# **AMPLIACIÓN A ESTUDIO DE IMPACTO AMBIENTAL**

**“DISEÑO Y CONSTRUCCION PARA LA REHABILITACION DE CALLES DEL DISTRITO DE PENONOME ESPECIFICAMENTE CALLES A, B, C, D, E, F, G, H, I J DE VISTA HERMOSA Y CALLE LAS DELICIAS, PROVINCIA DE COCLE”**

**INFORMACIÓN SOLICITADA**  
**ESTUDIO DE IMPACTO AMBIENTAL**  
**CATEGORÍA I**

**PROMOTOR: MINISTERIO DE OBRAS PUBLICAS (MOP)**

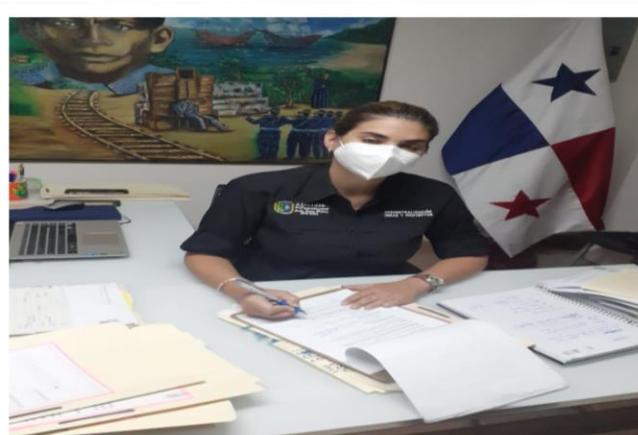
c. Presentar las medidas de mitigación al impacto alteración temporal de la Biota acuática.

Las medidas de mitigación durante la realización de actividades y alteración temporal de la biota acuática son las siguientes a pesar de sus escases debido a la alta contaminación tenemos;

- En lo posible Realizar las actividades de construcción de los cajones pluviales en época de verano.
  - Durante la realización de los trabajos Evitar la contaminación de estas fuentes con restos de cemento y derrames accidentales de hidro carburos.

- No permitir el lavado de maquinas concreteras en el sitio del proyecto.
  - Monitorear el flujo de agua durante la realización de las actividades.
  - Solicitar ante MI ambiente la autorización de obras en cauce establecidos en la ley.
